TB1201

LuK Service Info

Part Nr. 231 0021 11 – 310/310MM TGU6

New design / Neues Design / Nouvelle conception / Nuevo diseño / Nuovo disegno

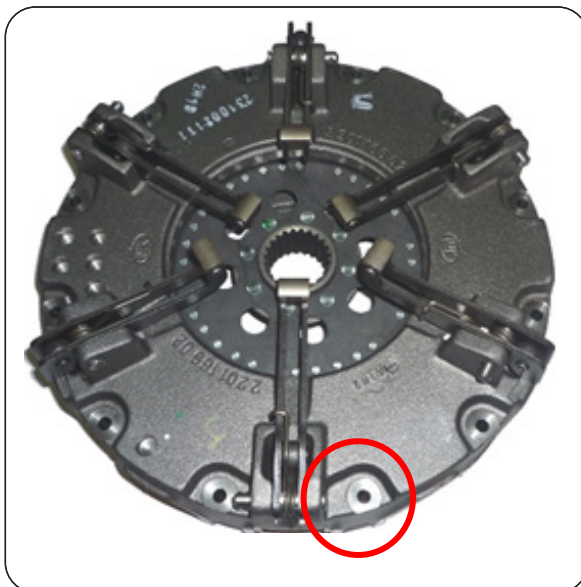
This new design utilises the latest clutch technology, using a vented housing for improved cooling and heat dispersal. Fully interchangeable with existing clutches with no modifications required to vehicle or flywheel. A new fixation bolt set 411 0195 10 12 x M8 x 1.25 x 65mm + Conical washer is supplied with new designs to accommodate the lower housing.

631 0511 19 = 231 0021 11 + 331 0053 16
